03 JUIN 2016

Évaluation environnementale des projets
Nos réf : EE-1156-16

**Avis de l'autorité environnementale
sur le projet de création de la zone d'aménagement concerté (ZAC) du quartier
« Canal Europe » situé à Courcouronnes et Evry (Essonne)**

Plan de situation - Projet de ZAC du quartier "Canal Europe" - Source : Etude d'impact - p 50

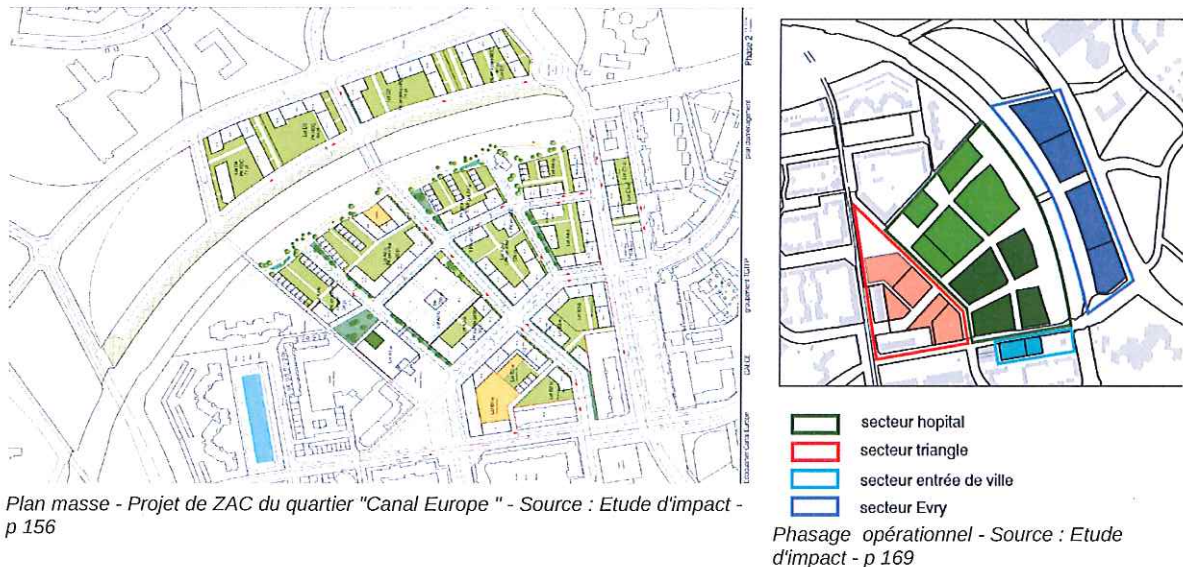
L'autorité environnementale recommande de rendre plus lisible, au moyen d'une échelle et d'une légende appropriées, le plan masse afin que le lecteur puisse correctement appréhender les principaux éléments du programme.
